Onderwerp : vaststelling bestemmingsplan 'Reinier de Graafweg'

Nota Zienswijzen

Ontwerpbestemmingsplan Reinier de Graafweg

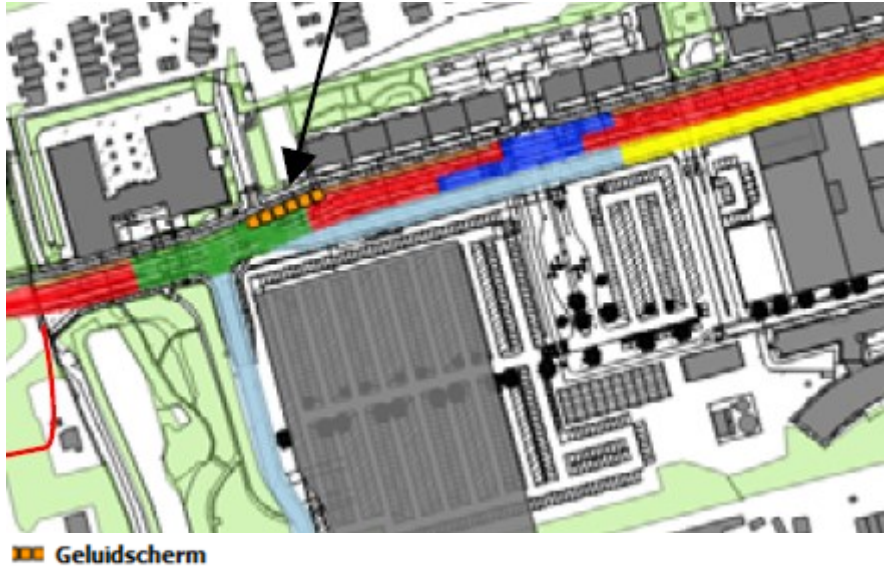
2.	2984424	Samenvatting	De indieners verzoeken om het geluidscherm dat aan het einde van de weg is voorzien te verhogen van 1 naar 2 meter.
		Beantwoording	Tussen het Stanislascollege en het eerste woonblok daarnaast wordt langs de weg een geluidscherm geplaatst met een hoogte van één meter en een lengte van 38 meter (zie afbeelding hieronder). Verhoging van het scherm tot twee meter zou betekenen dat er in de openbare ruimte een lange wand van twee meter hoog komt te staan. Vanuit het oogpunt van sociale en verkeersveiligheid en beeldkwaliteit is dat ongewenst. Voor de geluidbelasting is een hoger scherm bovendien niet nodig. Uit het akoestisch onderzoek blijkt dat een scherm van één meter hoog voldoende effect heeft. Er bestaat daarom geen aanleiding om een hoger scherm te plaatsen. De zienswijze leidt niet tot aanpassing van het plan.

Afbeelding: wegontwerp

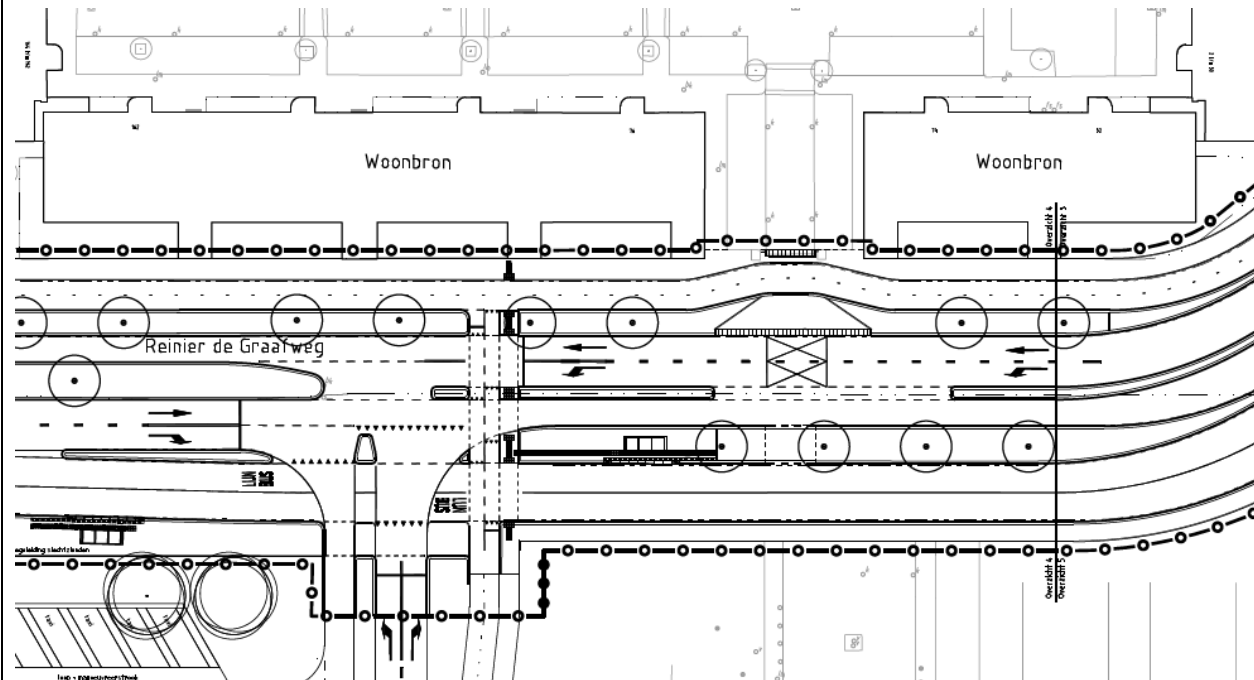
passing	
4.	2995727	Samenvatting	De indiener van de zienswijze vreest dat het moeilijker of zelfs onmogelijk wordt om de straat uit te komen. Bij de woning van de indiener ligt de afslag naar de parkeergarage van het ziekenhuis. Daar moeten auto's in één keer twee rijbanen en een dubbel fietspad passeren. Dat is bovendien alleen mogelijk als het doorgaande verkeer de kruising vrij houdt. De kans is groot dat het verkeer hier vaak stil staat. Dat heeft nadelige gevolgen voor de luchtkwaliteit en de geluidbelasting. De was ophangen of tuinieren is niet meer mogelijk. De indiener is van mening dat onvoldoende rekening met de bewoners wordt gehouden. De indiener wijst erop dat zij astma heeft. Door de bouw en sloopwerkzaamheden bij het ziekenhuis en het toegenomen verkeer zijn de klachten toegenomen. Door het aansluiten van de weg op de A4 zal dit nog erger worden. Tenslotte wordt er geen rekening gehouden met de trillingen van het vrachtverkeer. Die zijn zo hevig dat er regelmatig spullen uit de kasten vallen.

Beantwoording	Bij het ontwerp van de weg is rekening gehouden met de ontsluiting van de woonwijk langs de weg. Ter hoogte van de zijstraat die de indiener bedoelt voorziet het ontwerp in opstelruimte tussen het fietspad en de rijbaan. Daarom buigt het fietspad op deze locatie uit (zie afbeelding hieronder) zodat er voldoende wachtruimte is tussen het fietspad en de rijbaan. Bij het verlaten van de zijstraat worden twee rijstroken gekruist. Om te voorkomen dat het doorgaande verkeer de doorgang blokkeert, worden kruisen op de weg aangebracht.

Het wegontwerp en de ontsluiting van de wijk zijn getest met behulp van een verkeerssimulatie. Het verslag daarvan is als bijlage bij de plantoelichting gevoegd. Uit de simulatie blijkt dat het wegontwerp functioneert en dat de weg het verkeer op de Reinier de Graafweg in de toekomst (2025) tijdens spitsmomenten kan verwerken. Naar aanleiding van de zienswijze is de verkeersafwikkeling bij de zijstraat nogmaals met de simulatie beoordeeld. Uit de simulatie blijkt dat het verkeer van en naar de zijstraat goed kan worden afgewikkeld. De doorgaande verkeersstromen op de Reinier de Graafweg laten zien dat er voldoende gelegenheid is om de zijstraat te verlaten. De ruimte hiervoor ontstaat doordat de uitrit op vrij korte afstand van de met verkeerslichten geregelde kruising is gelegen. Hierdoor verlaat het verkeer geclusterd de geregelde kruising en rijdt het in groepjes langs het hofje. In de toelichting bij het bestemmingsplan is dit nader toegelicht. Het is niet te verwachten dat de door de indiener gevreesde stagnatie van het verkeer zal optreden. Uit de simulatie blijkt dat de wachttijd bij het

in- en uitrijden van het hofje varieert van 0 tot 48 seconden. Uit het onderzoek dat voor het bestemmingsplan is uitgevoerd blijkt dat de wijziging van de weg niet tot onaanvaardbare gevolgen voor het woon- en leefklimaat bij de woningen langs de weg leidt. Aan de maximale geluidsnormen wordt voldaan. Uit het luchtkwaliteitsonderzoek blijkt dat de wijziging van de weg niet tot overschrijding van de luchtkwaliteitsnormen leidt. De concentraties nemen in zeer beperkte mate toe en blijven ruim onder de grenswaarden. Luchtkwaliteit vormt daarom ook geen belemmering voor de nieuwe functie van de Reinier de Graafweg. Naar aanleiding van de zienswijze is de toelichting bij het bestemmingsplan aangepast.
		Aanpassing	De plantoelichting is aangepast.

Afbeelding: weginrichting

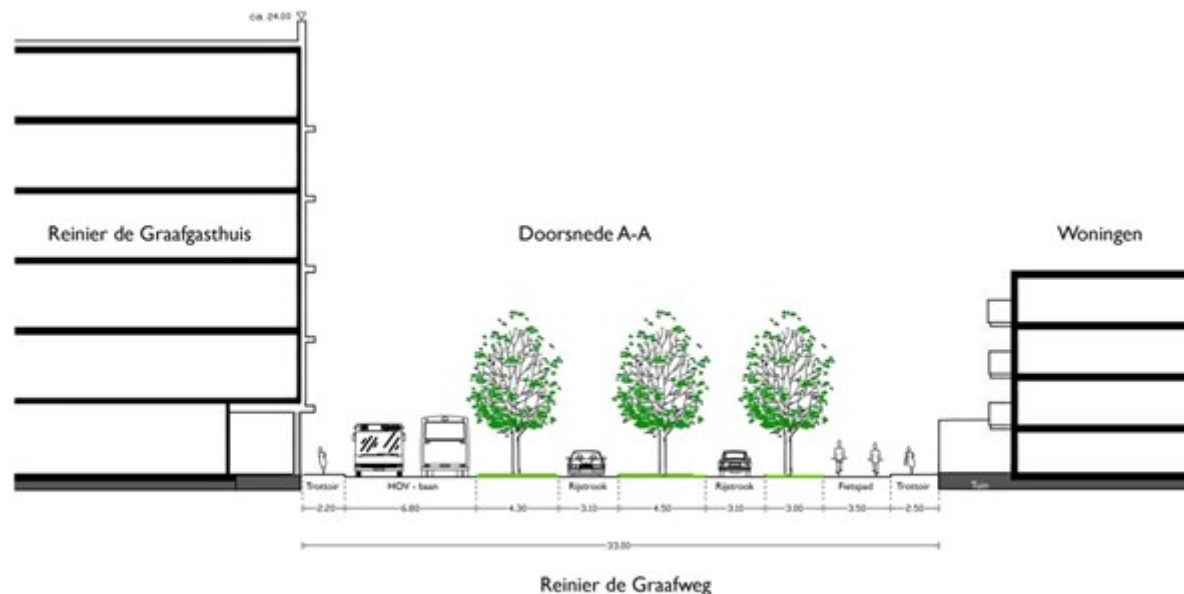
Aanpassing	Geen aanpassing
8		Samenvatting	De indiener heeft bezwaar tegen het plan en is van mening dat ten onrechte alleen naar de weg en de bereikbaarheid is gekeken. Het doel van het plan moet het ontwerpen van een integrale woonomgeving zijn en het vinden van oplossingen voor het woonklimaat. Nu is het uitgangspunt 'als het je niet bevalt, dan doe je de ramen en deuren maar dicht'.
		Beantwoording	Bij de voorbereiding van het plan is uitgegaan van een zorgvuldige inpassing van de weg in de woonomgeving. Dat bij het plan alleen naar de weg is gekeken en niet naar de woonomgeving, is dan ook niet juist. Het wegontwerp is daar juist op afgestemd. Dat is ook de reden waarom het nieuwe bestemmingsplan nodig is. In het huidige bestemmingsplan is al uitgegaan van de nieuwe functie van de weg. Bij het ontwerp van de weg is er echter voor gekozen om de weg breder te maken dan mogelijk is op grond van het huidige bestemmingsplan. Op grond van het bestemmingsplan is een weg mogelijk met een breedte van ca. 30 meter. De ruimte tussen het ziekenhuis en de woonbebouwing is echter groter: ca. 33 meter. Bij het wegontwerp is ervoor gekozen om deze ruimte volledig te benutten. De ruimte tussen het ziekenhuis en de woonbebouwing is voldoende ruim om de weg en de nieuwe functie daarvan op een goede manier te kunnen inpassen. De verbreding maakt het mogelijk om een ruimere afstand aan te houden tussen de rijstroken en de woningen langs de weg. Dat is gunstig voor de geluidbelasting op de gevels en de beleving van de weg vanuit de woningen. De weg krijgt een ruime opzet met een vrijliggend fietspad, een aparte OV-baan, groene bermen en gescheiden rijstroken. Vanwege de aanwezigheid van de woningen langs de weg, is ervoor gekozen om het fietspad, het voetpad en een groene berm aan de zijde van de woningen te leggen. Daardoor kan een ruime afstand tussen de woningen en de rijstroken worden aangehouden. Die afstand is ruimer dan de huidige afstand. Verder zorgen de drie ruime groene bermen met bomen voor een zo groen mogelijk straatbeeld. De bomenrijen werken ook als een visuele buffer voor het verkeer gezien vanuit de woningen.

Door de nieuwe functie van de weg neemt het verkeer toe. Uit het onderzoek dat voor het bestemmingsplan is uitgevoerd blijkt dat dit geen onaanvaardbare gevolgen voor het woon- en leefklimaat heeft. Mede door de grotere afstand tussen de rijstroken en de woningen en de toepassing van geluidsarme wegverharding is de toename van de geluidbelasting op de woningen beperkt. De toename is 1 tot 2 dB ten opzichte van de bestaande geluidbelasting. De geluidsbelasting op de woningen voldoet aan de normen uit de Wet geluidhinder en is vergelijkbaar met veel andere locaties in Delft.

Gelet op het bovenstaande is het niet juist dat bij de voorbereiding van het plan alleen naar de bereikbaarheid is gekeken en niet naar de woonomgeving langs de weg. Het wegontwerp is daar juist op afgestemd.
